提出年月日	令和元年 12 月 20 日	R5
日本原燃株式会社

六ヶ所再処 理 施 設 に お け る
新 規 制 基 準 に 対 す る 適 合 性

安全審査 整理資料

安全冷却水系冷却塔の設置位置の変更

第 1 0 図 屋内の化学薬品防護対象設備の配置図 (1 / 2)

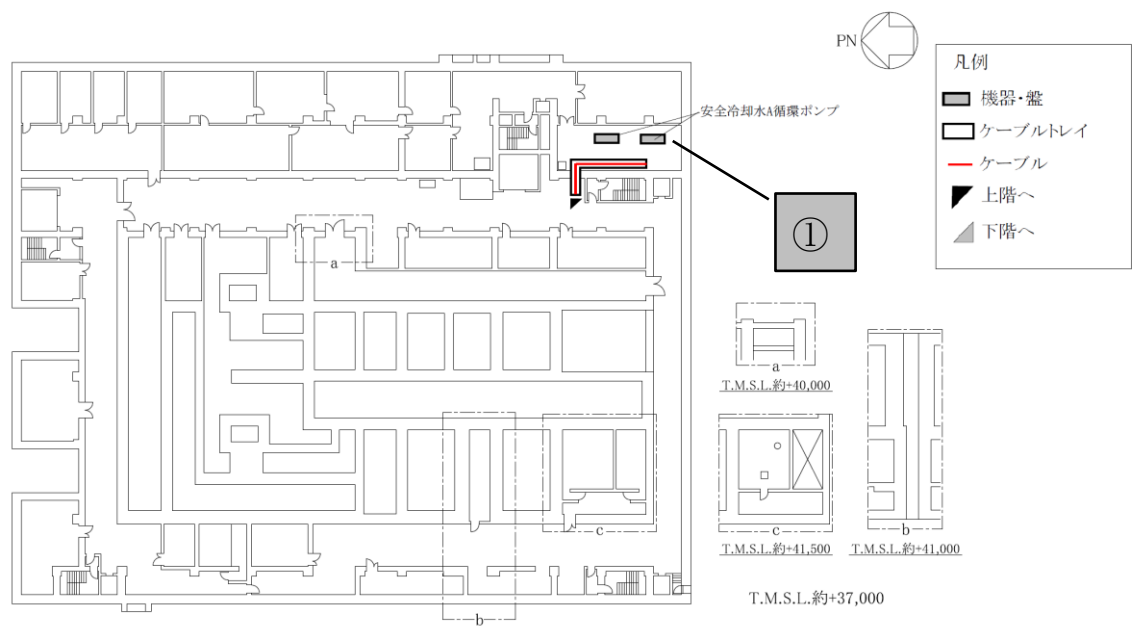
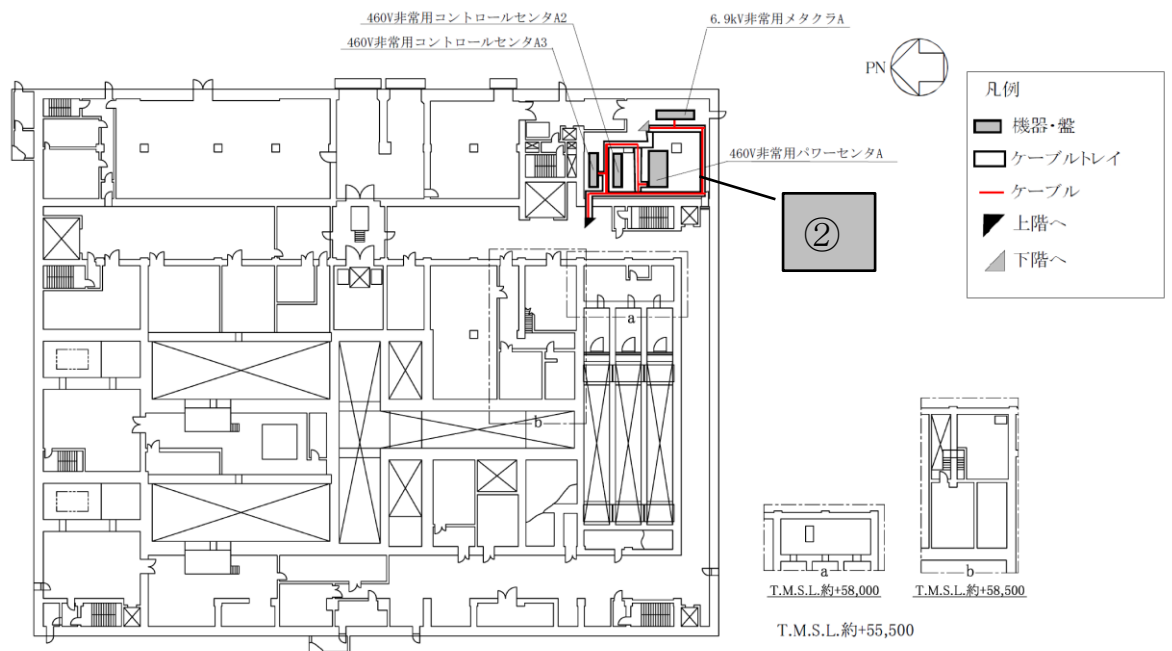
冷却塔 A に関係する化学薬品防護建屋内にある化学薬品防護対象設備を第 3 - 1 2 表に，配置図を第 1 0 図に示す。
